- GEGENSTAND : Umrüstung der DG-600M auf Baureihe DG-600/18M
- BETROFFEN : wahlweise
- DRINGLICHKEIT : ./.
- VORGANG : Die DG-600M kann nachträglich mit 18 m Ansteckflügeln ausgerüstet werden. Auf Grund der erforderlichen technischen Änderungen und Änderungen der Betriebsgrenzen ändert sich die Typenbezeichnung auf DG-600M Baureihe DG-600/18M.
- MASSNAHMEN :
1. Austausch des Flughandbuches gegen das Flughandbuch für die Baureihe DG-600/18M, Ausgabe Dezember 1991
 2. Umänderung des Wartungshandbuchs in das Wartungshandbuch für die Baureihe DG-600/18M durch Austausch folgender Seiten (Ausg. Dez. 91):

Arbeitsanweisung Nr. 1
zur Technischen Mitteilung Nr. 866-2

Teil 2: Verkleinern des Wölbklappenverstellbereiches auf den
Bereich -10° bis L.

Skizze 1:

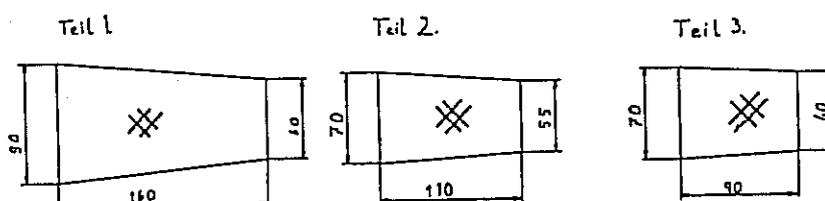
- 1A **Verstärken der innenflügelseitigen Wurzelrippen und Aufnahme für den Ansteckflügelholm an der Flügelteilung.**
1. 1 An Holmaufnahme und Wurzelrippen zwischen den zwei Tangentialkraftbuchsen, mit Schleifpapier (Körnung 80) die Farbe ganz entfernen und aufrauen.
 1. 2 Holmaufnahme mit Harz-Härtermischung einstreichen, und die Ecken mit mit Baumwollflocken eingedicktem Harz ausfüllen.
 1. 3 Gewebeteile 1 (siehe Skizze 1) auf Folien vorlaminieren und gemäß Skizze 2 auf beiden Seiten der Holmaufnahme symmetrisch einlegen.
 1. 4 Folie entfernen, Gewebe mit einem Pinsel antupfen und alle Luftblasen entfernen.
 1. 5 Wurzelrippen mit Harz-Härtermischung einstreichen und die Ecken mit mit Baumwollflocken eingedicktem Harz ausfüllen.
 1. 6 Gewebeteil 2 und 3 (siehe Skizze 1) an den Wurzelrippen anpassen, und gemäß Skizze 2 laminieren

Skizze 4:

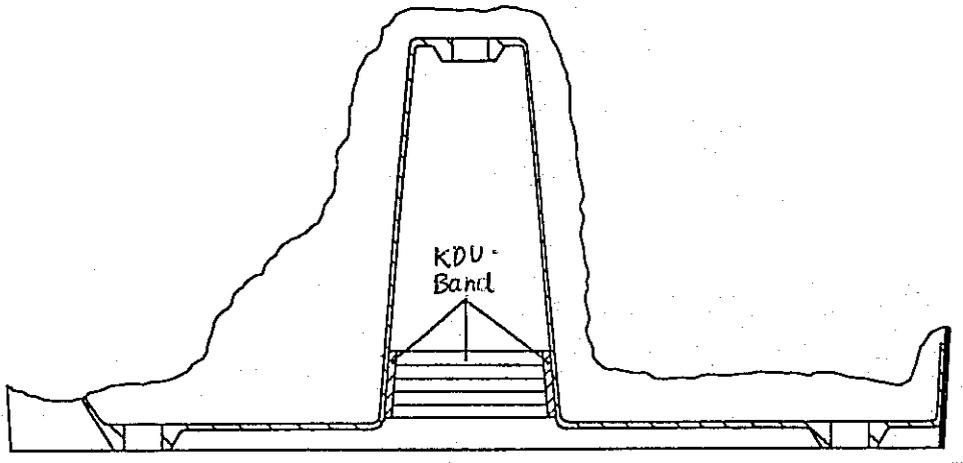
1. 7 Drei Gewebebänder (170mm lang, siehe Skizze 3) übereinander auf einer Folie vorlaminieren.
1. 8 Gewebebänder gemäß Skizze 4 einlegen.
1. 9 Folie entfernen, Gewebe mit einem Pinsel antupfen und alle Luftblasen entfernen.
- 1.10 Übergänge mit mit Baumwollflocken eingedicktem Harz glattstreichen, und Abreißgewebe über dem Kohlefaserband antupfen.
- 1.11 Nach dem Trocknen: Abreißgewebe entfernen und verputzen.
- 1.12 Holmaufnahme und Wurzelrippe mit Schleifpapier aufrauen, und mit schwarzem Nitrolack streichen.
- 1.13 Überprüfen ob alle Flügelenden noch zu montieren sind.
